Oggetto: [ID_VIP: 6283] Procedura di Verifica di assoggettabilità a VIA ai sensi dell'art.19 del D. lgs. 152/2006 - Progetto "Nuova S.E. 150 kV Bovino realizzazione di raccordi alla RTN in entra-esce dall'elettrodotto 150 kV Orsara – Bovino" nei Comuni di Bovino e Orsara (Fg) – Proponente Terna Rete Italia S.p.A.

**N. 500 del 03/12/2021
del Registro delle Determinazioni**

OGGETTO: [ID_VIP: 6283] Procedura di Verifica di assoggettabilità a VIA ai sensi dell'art.19 del D. lgs. 152/2006 - Progetto "Nuova S.E. 150 kV Bovino - Realizzazione di raccordi alla RTN in entra-esce dall'elettrodotto 150 kV Orsara – Bovino" nei Comuni di Bovino e Orsara (Fg).

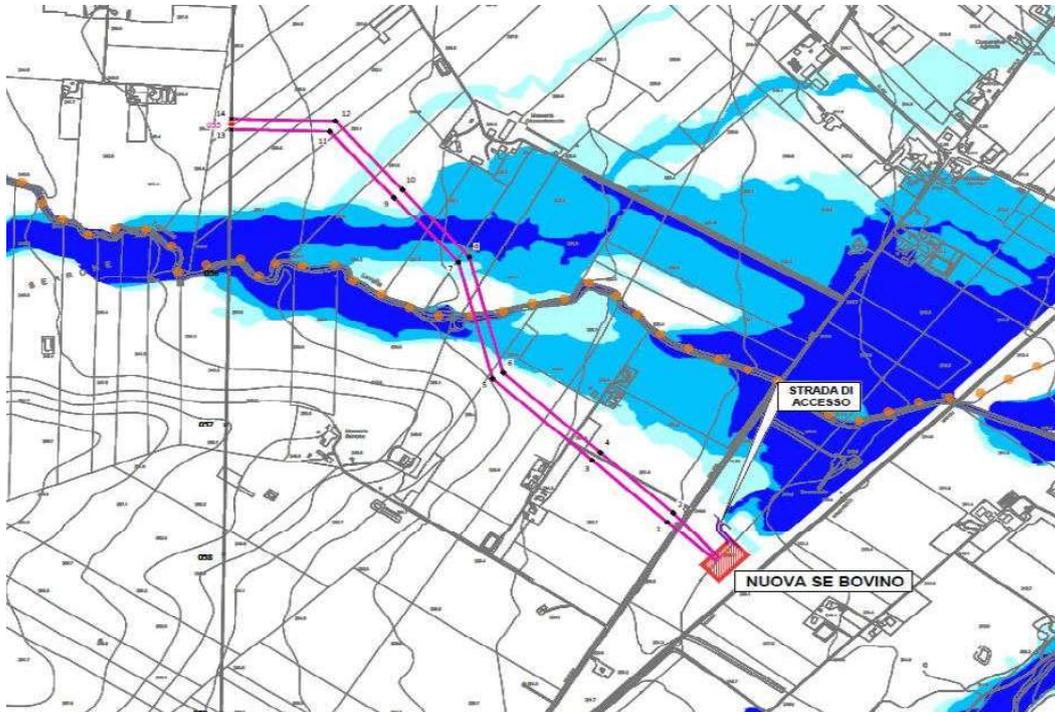
Considerata l'interferenza del sostegno 5 con l'area P.G.1, il Proponente ha predisposto uno studio di compatibilità geologica e geotecnica ("RUFX19800B1832219_Relazione_Compact_geologica.pdf") al fine di valutare la compatibilità delle opere in progetto con le condizioni di assetto geomorfologico, effettuando anche indagini geognostiche in loco, allo scopo di ricostruire la modellazione geologica e geotecnica nelle aree d'intervento; lo studio conclude che «la realizzazione del sostegno 5 è in linea con gli obiettivi di sicurezza geomorfologica che il PAI intende perseguire nelle aree a pericolosità da frana media e moderata P.G.1 in quanto l'intervento non aggrava certamente le condizioni di pericolosità esistenti» in quanto:

- l'area in cui sarà realizzato il sostegno e le zone contermini sono stabili e non evidenziano andamenti geomorfologici e/o processi erosivi in atto o potenzialmente attivabili;
